监理工作联系单

项目名称:安徽丰原明胶公司 4.29MW 屋顶分布式光伏发电项目

编号:ZHJL-FYMJ-LX003

事由:关于现阶段施工质量问题

组件安装不规整

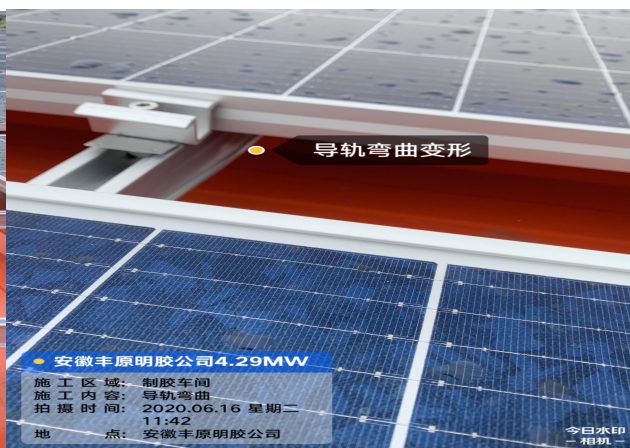
内容:1 制胶车间组件安装不规整,要求施工单位技术交底。
